Technický list změny

Technický list změny (TLZ) č.:

Centrum podpory humanitních věd - CARLA

Nucené odvětrání místnosti knihovny TGM v 1. NP budovy A.

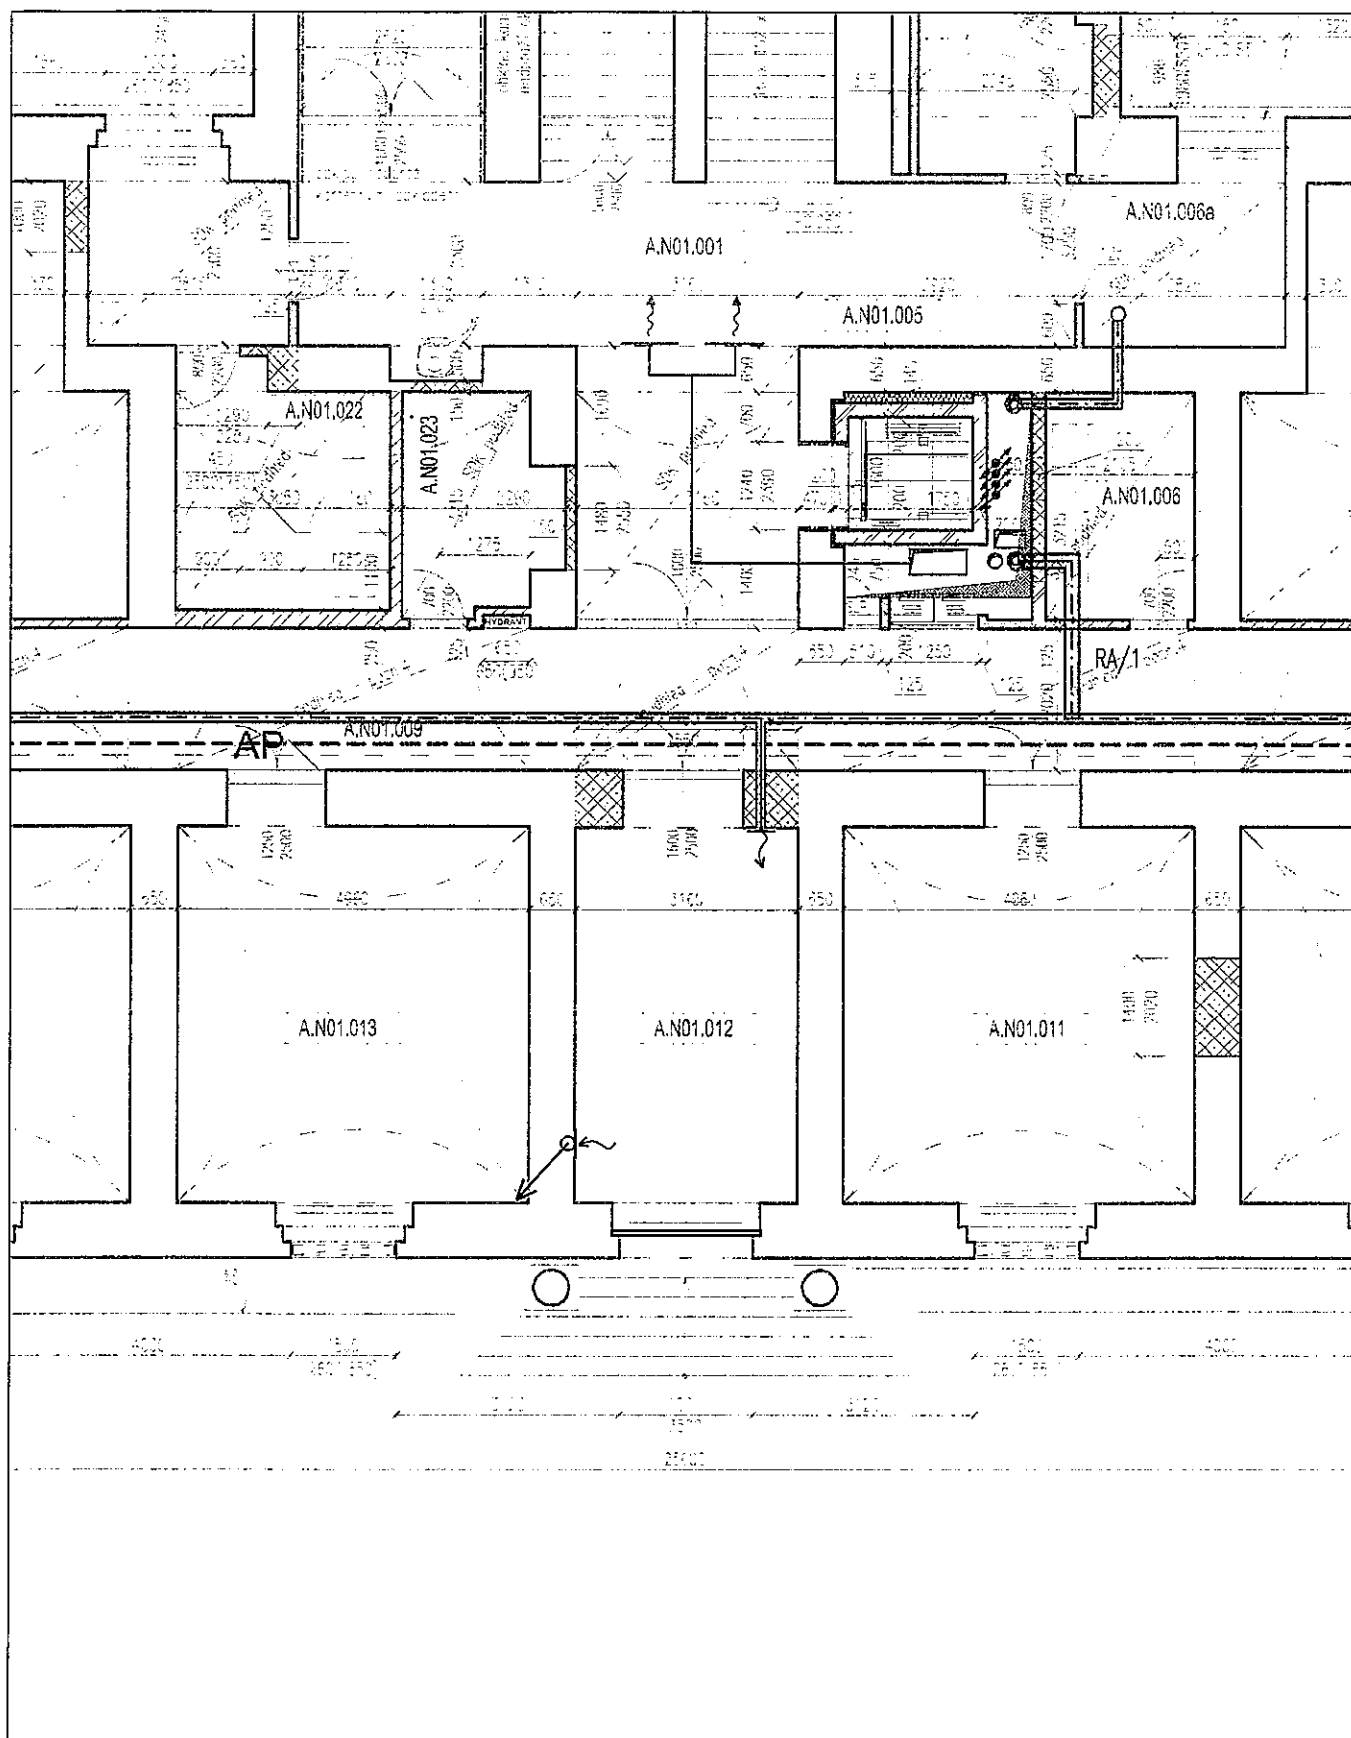
Stávající půlkruhový nadsvětlík o rozměrech 1900 x 990 mm, členěný, z exteriéru pohledovou šířkou dřevěného rámu cca 60mm, byl uvažován jako otvíravý s vyklápěcím mechanismem s pákovým otvíráním. Tento nadsvětlík měl zabezpečovat přirozené odvětrání místnosti.

Nadsvětlík bude repasován se zachováním původního tvaru, degradované prvky budou vyměněny za prvky identické. Bude zachována původní funkce nadsvětlíku bez přidávání dalších otvíravých mechanismů a kování. Náhradou přirozeného větrání otvíravým nadsvětlíkem bude větrání nucené. To bude zabezpečovat připojení místnosti na již navrhovaný rozvod VZT v přílehlých prostorách. Centrální úprava vzduchu je řešena pomocí sestavného potrubní vzduchotechnické jednotky umístěné v podkroví budovy A. Čerstvý vzduch je nasáván nad střešní konstrukcí, bude veden do vzduchotechnické jednotky, kde je tepelně upravován. Do této místnosti je vzduch veden přes buňkové tlumiče hluku a vyfukován přes přírodní výustek. Oproti původnímu rozvodu se tedy jedná i doplnění odbočky z přírodního potrubí průměru 125mm z chodby pod stropem do místnosti TGM. Na stěně bude osazena mřížka 200x200mm. Odtah vzduchu bude zajištěn opět přes mřížku 200x200mm na opačném konci místnosti, potrubím průměru 125mm, napojeným na již navrhované odtahové potrubí v 1.PP budovy A. Výfuk bude zajištěn nad střešní konstrukcí. Systém větrání je navržen jako mírně přetlakový vzhledem k ostatním prostorům.
